東京電力株式会社柏崎刈羽原子力発電所

敷地・敷地周辺の地質・地質構造、基準地震動 S_s 及び地震随件事象の評価

並びに基準地震動 S_s に対する 7 号機の耐震安全性の評価に係る報告書

原子力安全・保安院

図-1 荒浜側の解放基盤波と耐専式による応答スペクトルとの比較

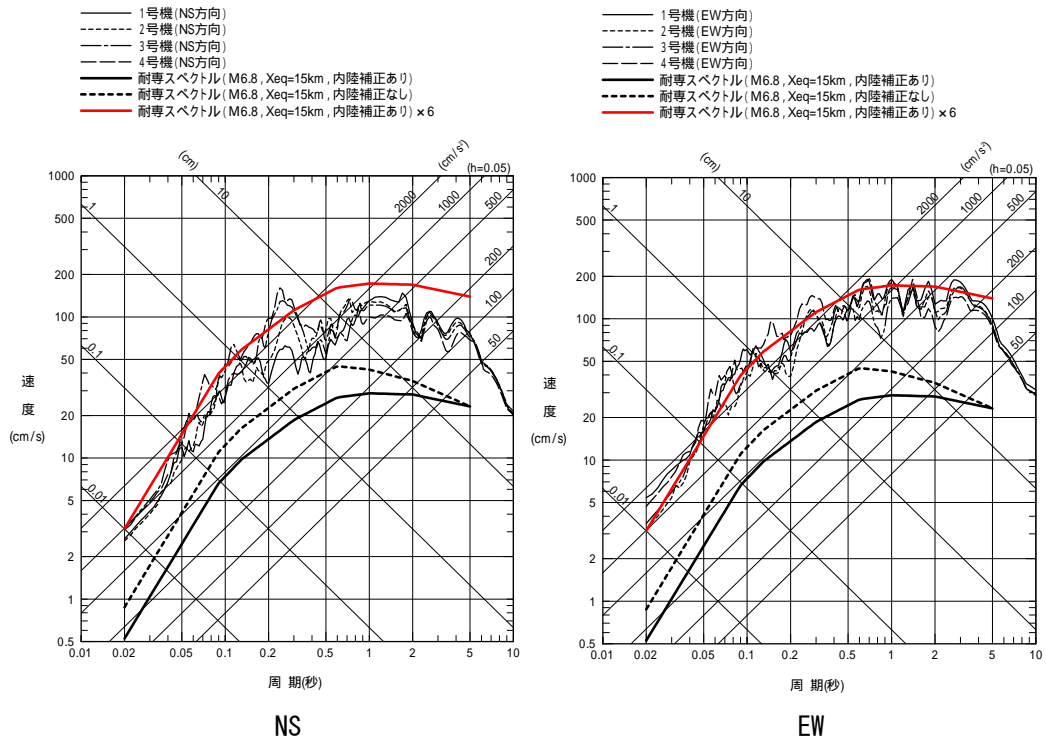
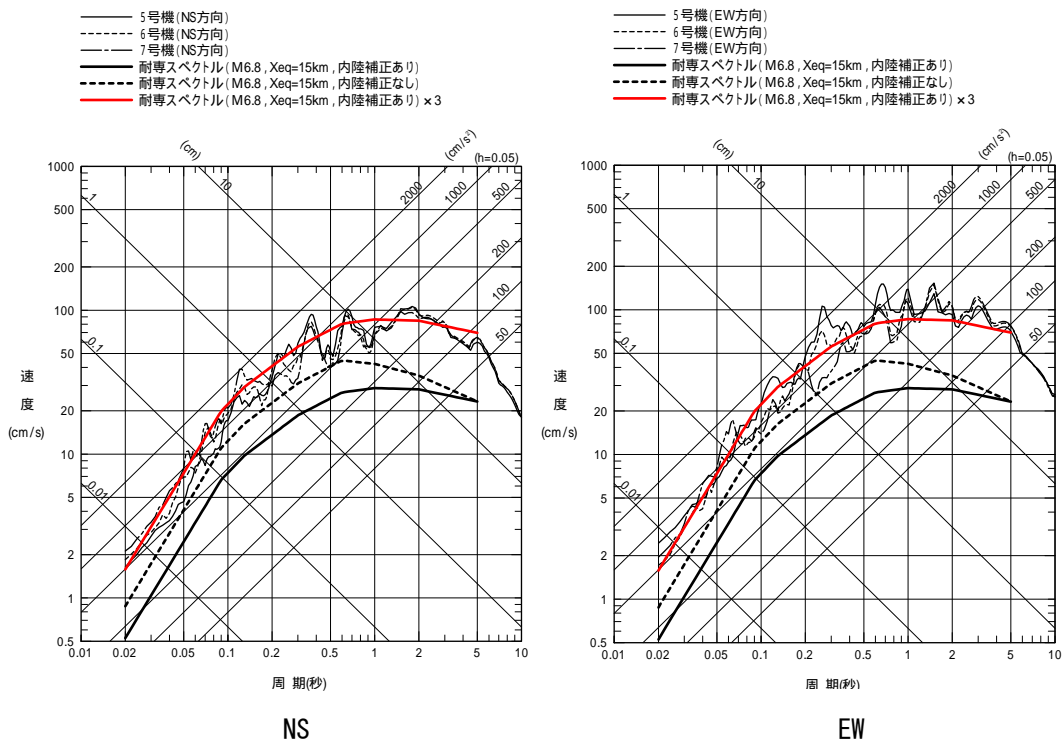
- ① 荒浜側の各号機の観測記録から推定された解放基盤表面の応答スペクトルは、耐専式による内陸補正を考慮した応答スペクトルの6倍に概ね相当すること。
- ② 大湊側の各号機の観測記録から推定された解放基盤表面上の応答スペクトルは、耐専式による内陸補正を考慮した応答スペクトルの3倍に概ね相当すること。

図—3 海域及び陸域を震源とする地震の応答スペクトルと耐専式
(内陸補正なし)による応答スペクトルの比率の平均

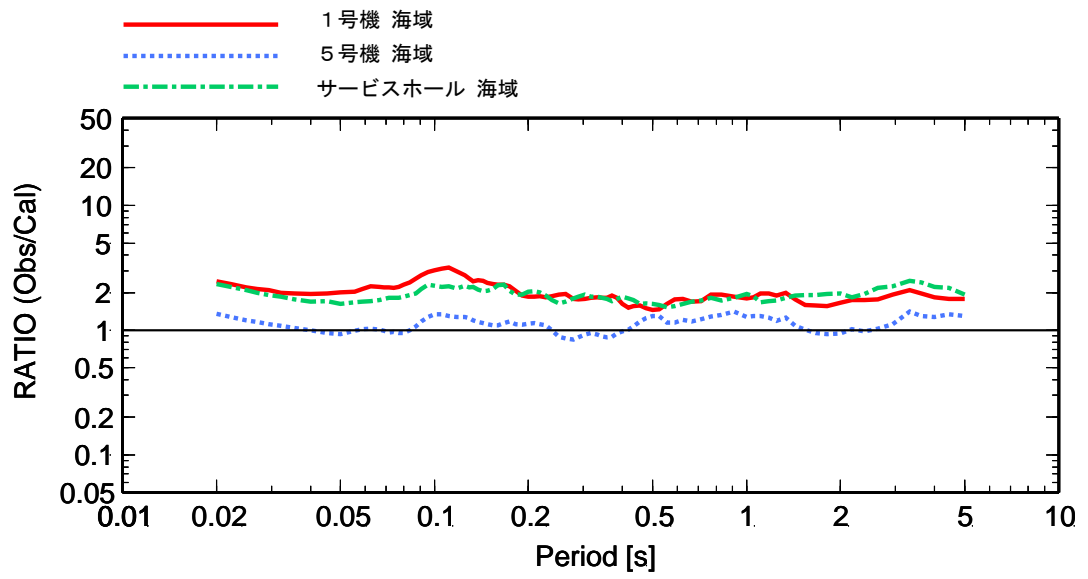
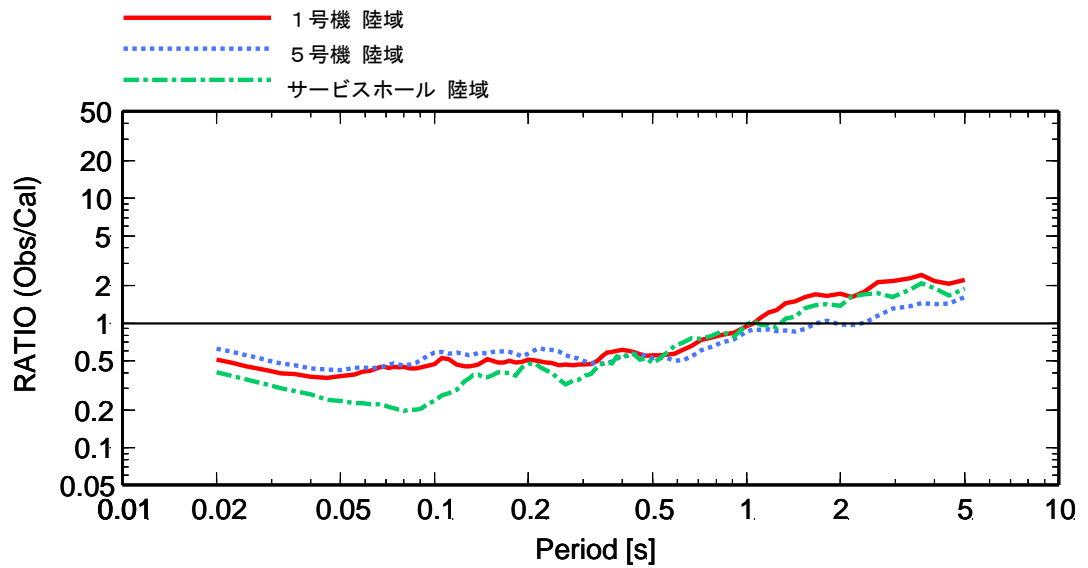
また、合同WGでは、海域で発生した地震と陸域で発生した地震による敷地での地震動について検討した結果、海域で発生した地震による解放基盤表面の応答スペクトルの平均は、耐専式による応答スペクトル(内陸補正なし)に対して大きくなるが、陸域で発生した地震の場合には1秒以下の周期において耐専式による応答スペクトル(内陸補正なし)を下回ることを確認した。

図一5 大陸棚～大陸棚斜面の深部構造

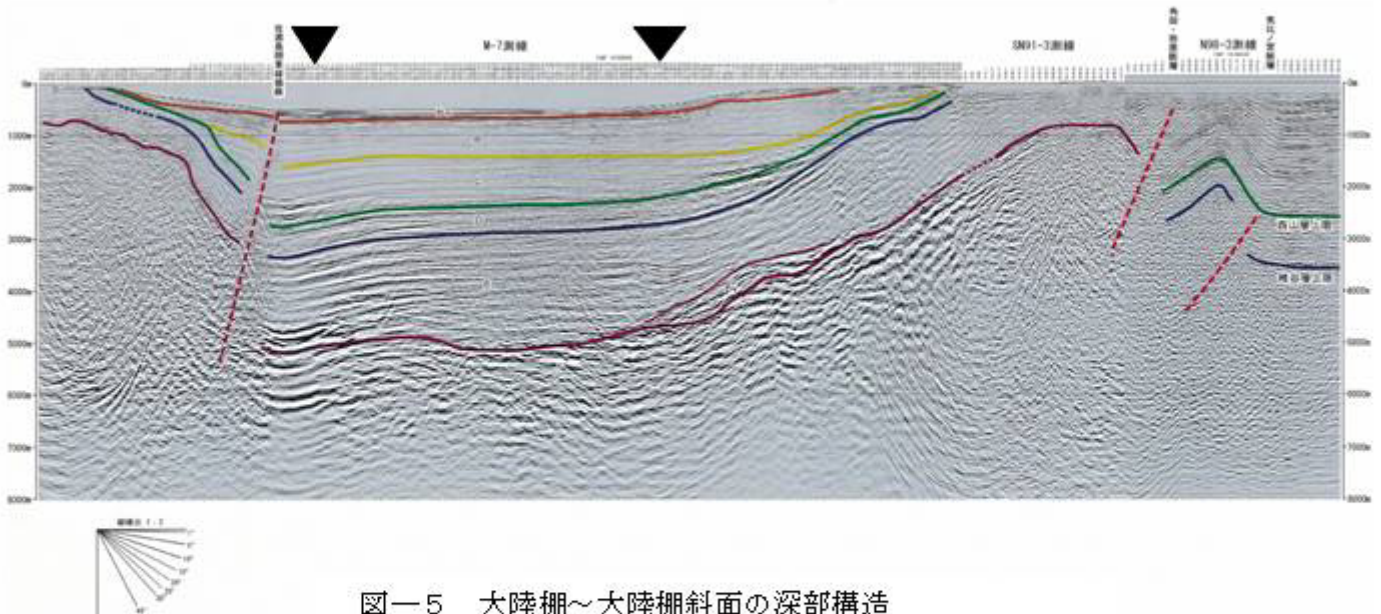
海上音波探査の結果、佐渡海盆東縁部における大陸棚斜面部の海底面は相対的にやや急な傾斜を示すが、この海底面は、海底下の Bu 層及びその下

位のB層中の前置層の形態を反映してやや急な傾斜になったものと考えられるとともに、直下のB層基底面、C層基底面等の形状とは調和しておらず、大陸棚斜面下方には断層の存在を示唆する構造は認められないことが確認された。

また、地表地質調査において角田山付近に分布するM₁面は、大陸棚斜面下方に指摘される断層の活動から推定されるM₁面の東傾斜とは逆の西方に傾斜していること、前述のとおり大陸棚斜面の下方には断層を示唆する構造は認められないこと、佐渡海盆～佐渡海盆東縁～陸域にかけての反射法地震探査において角田山・弥彦断層の上盤側には非対称の褶曲構造が形成されており、同断層の活動が大陸棚斜面～大陸棚～角田山・弥彦山地域の隆起に寄与していると考えられること、断層モデル（地殻変動モデル）による地殻変動の試算において角田山・弥彦山付近の段丘面高度は、角田・弥彦断層（長岡平野西縁断層帯）の活動に起因すると考えることが合理的であるとの見解が東京電力より示され、合同WGでもそれが妥当であることが確認された。（図－5参照）
